STELLUNGNAHME
zur
Umweltverträglichkeitserklärung

im Rahmen der Umweltverträglichkeitsprüfung
für das Vorhaben

Neue Kernkraftanlage am Standort Dukovany

Projektwerberin ist die ČEZ Aktiengesellschaft, Duhová 2/1444, 140 53 Praha 4.

Parameter der einzelnen Referenzanlagen

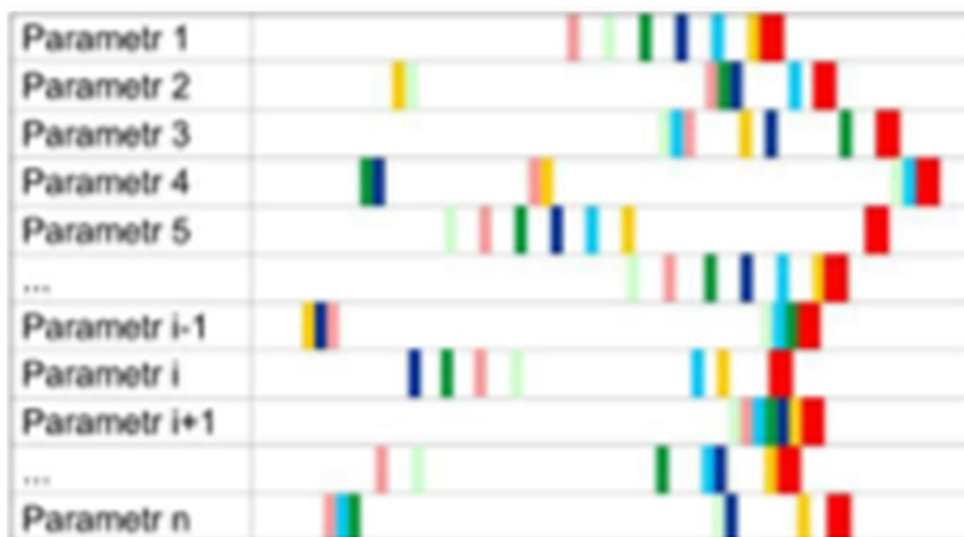
Die in den UVP Unterlagen bevorzugte sog. Umschlagsmethode (Plant Parameters Envelope) scheint kontrovers zu sein. In der ersten Betrachtung scheint die Methode ziemlich sinnvoll zu sein. Die Verfasser der UVP Unterlagen ziehen dabei immer nur gewisse konservative Parameter in Betracht, für die sie die schlimmsten Umweltauswirkungen erwarten, und setzen dabei voraus, dass es sich um das sog. worst case scenario handelt. Für die Betrachtung eines einzelnen Parameters ist dies sicher möglich. Eine detaillierte Betrachtung zeigt jedoch Probleme bei der Anwendung auf. Mit den Umschlagswerten (siehe die Abbildung - übernommen aus der UVE, Seite 22 der

UVE²⁾ wird eine virtuelle Anlage definiert. Es ist also in erster Linie zu prüfen, ob eine solche Anlage, mit diesen Parameterwerten möglich und realistisch ist. Es ist nachzuweisen, dass die Kombination der Parameterwerte nicht den Wert eines anderen Parameter überschreitet, der bei der Anwendung der Methode als fix bestimmt wurde - z.B. ob der Wert des Parameters 3 in Verbindung mit dem Wert des Parameters 4 nicht die Überschreitung oder gar Ausschließung des Wertes 9 verursacht.

Die kerntechnische Anlage stellt ein komplexes System dar, es ist nicht sinnvoll nur einen einzelnen Parameter zu betrachten. Es ist nicht auszuschließen, dass die Kombination der „schlechtesten“ Parameter zu den schwerwiegendsten Umweltauswirkungen führen muss. Die Anwendbarkeit der Methode sollte nachvollziehbar sein. D.h. es muss nachgewiesen werden, dass eine beliebige Kombination der unter dem Umschlagwert liegenden Parameter nicht zu schwerwiegenderen Umweltauswirkungen führen kann.

Die Anwendung der Methode ist umstritten, auch aus dem Grund, dass eine der Referenzanlagen über keine Baugenehmigung verfügt, es handelt sich also um ein rein virtuelles Projekt. Die Parameter aus diesen Projekten zu verwenden, ist bedenklich.

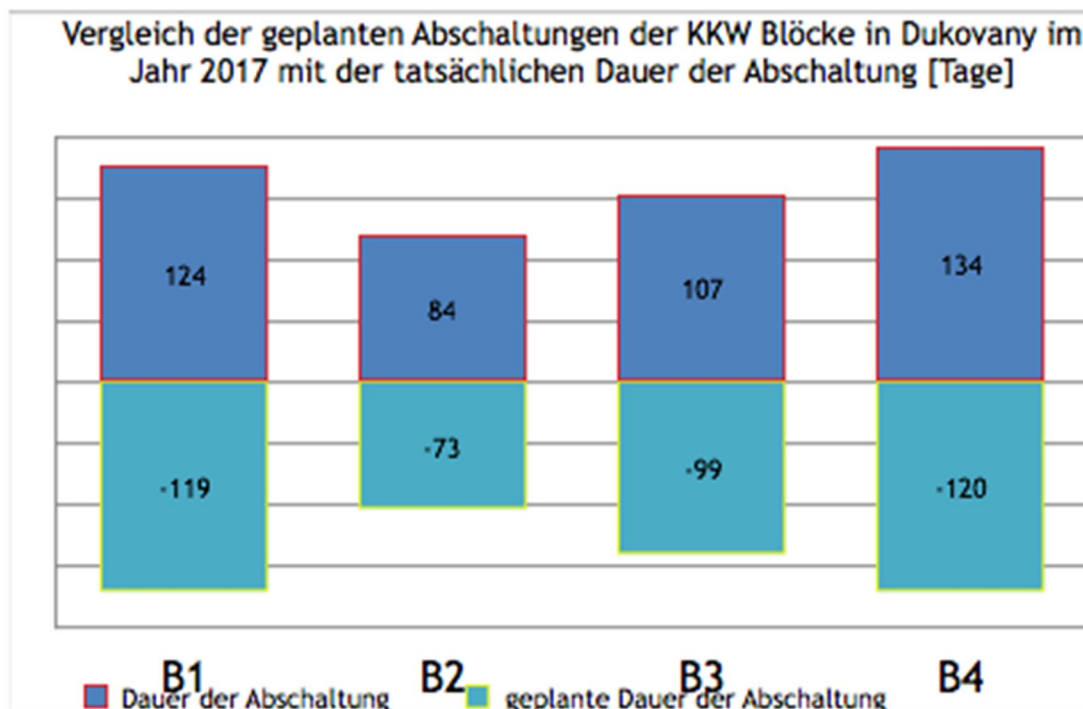
Zu unerwarteten Verzögerungen kommt es aber auch bei den geplanten Abschaltungen - bei den Wiederinbetriebnahmen entstehen sehr oft Probleme mit der Dichtigkeit der Anlagenteile, Versagen der Ventile etc. Im Jahr 2017 haben diese ungeplant verlängerten Abschaltungen Produktionsverluste von 465 GWh verursacht (38 Tage, siehe Diagramm unten)⁷.

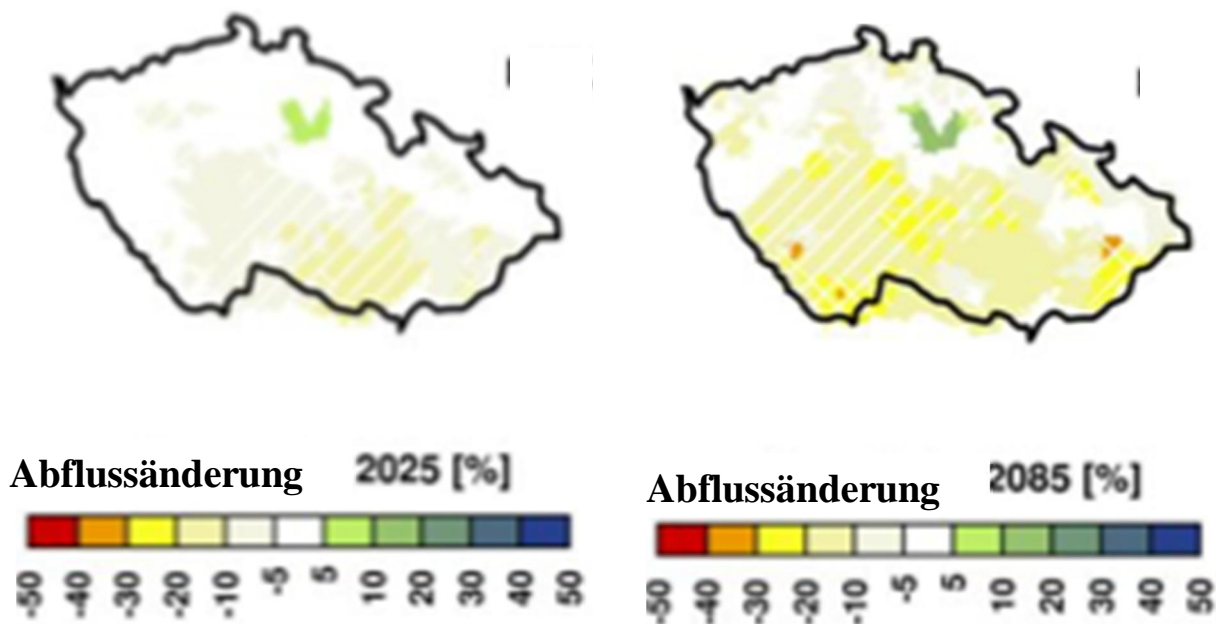
Meine Berechnungen, bei Verwendung der zugänglichen technischen Daten des Betreibers der KKW, ergeben einen Wasserverbrauch in den Kühltürmen des KKW Dukovany in der Höhe von 40.000.000 m³/Jahr. Die Ergebnisse hängen natürlich stark von den Wetterverhältnissen im jeweiligen Jahr ab.

Der in der Tabelle D.46 der UVE angegebene Wasserverbrauch für die bestehenden Blöcke scheint daher stark unterschätzt worden zu sein. Bei einem Vergleich der Leistungen der bestehenden Anlagen mit der neuen Anlage (Leistung von 1200 MW_e) wird der Verbrauch unterschätzt. Der Bedarf wird eher bei 24.000.000 m³/Jahr liegen.

Bei diesen Angaben wird der Grenzwert für die Wasserentnahme (63.000.000 m³/Jahr) überschritten. Der vorgesehene Parallelbetrieb der neuen Anlage mit den bestehenden Blöcken ist aus wasserwirtschaftlichen Gründen nicht möglich.

Schätzung der Abflussänderungen nach den Klimaänderungsmodellen¹⁴

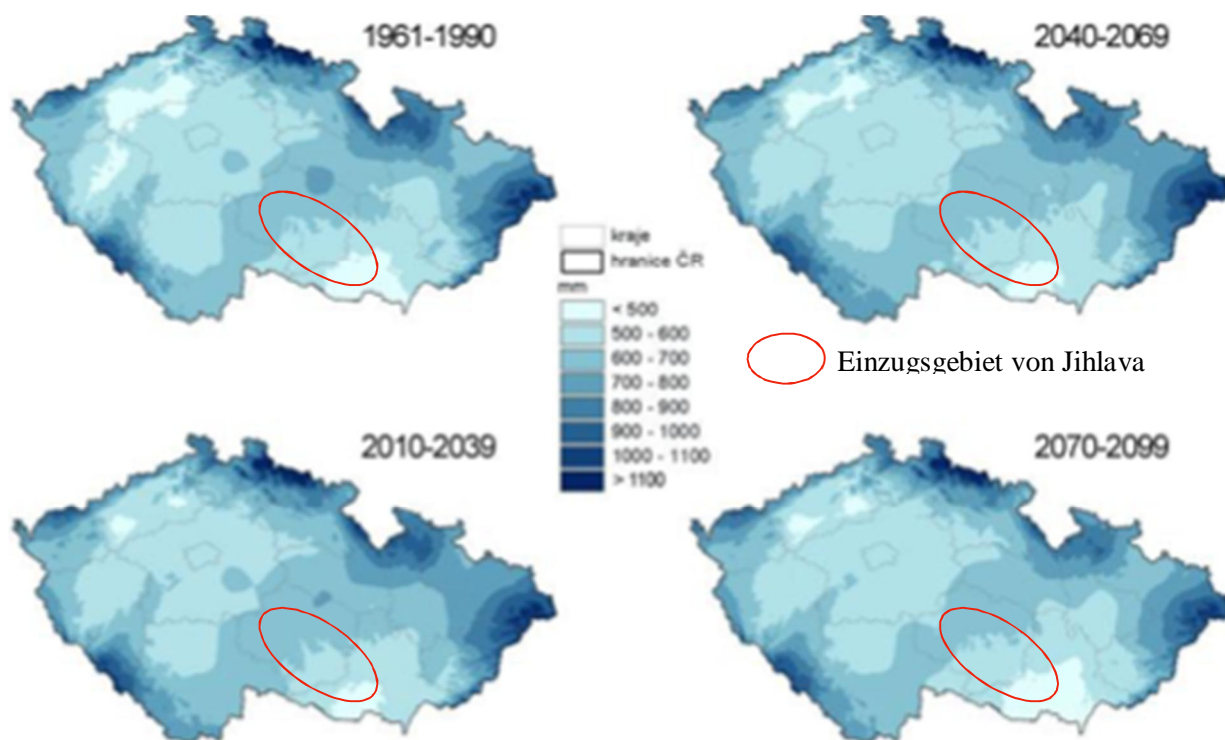
Die Studie von Jan Pretel rechnet mit einem Rückgang der Niederschläge im Einzugsgebiet des Flusses Jihlava in Folge der Klimaänderungen (siehe die Abbildungen unten¹⁴).

Nach den Abbildungen werden in dem betrachteten Zeitraum im Einzugsgebiet von Jihlava die Gebiete mit den Niederschlägen < 500 mm jährlich sowie jene mit Niederschlägen 500 - 600 mm jährlich größer, während Gebiete mit Niederschlägen 600 - 700 mm jährlich kleiner werden.

Noch deutlicher ist der Trend in den Abflussänderungen zu verzeichnen. Im Jahr 2025 wird erwartet, dass der Abfluss im Einzugsgebiet des Flusses Jihlava um 10 - 20% geringer wird, im Jahr 2085 sogar um 20 - 30%.

Radiometrische Karte der Tschechischen Republik¹⁷

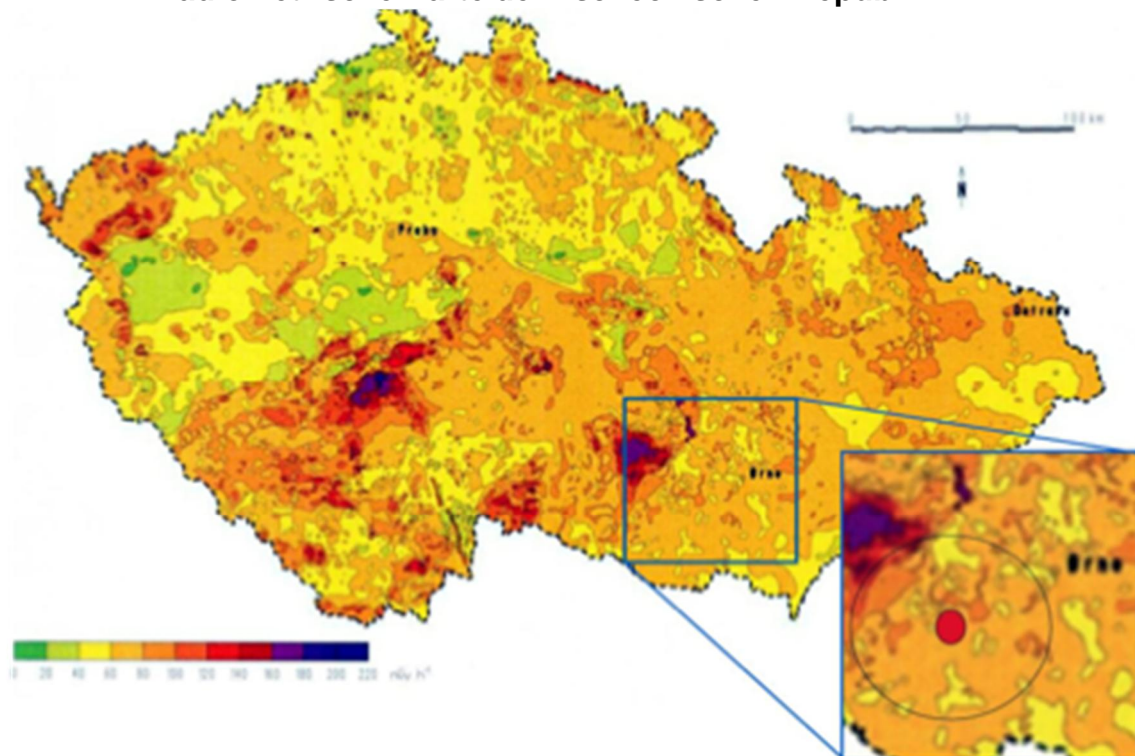
Eines der Kontrollgebiete (westlich von Dukovany) wurde im Bereich der mit einer Radonausgasung am stärksten betroffenen Areale in Tschechien definiert (siehe die Abbildung unten). Diese Tatsache wurde in der UVE nicht kommentiert.
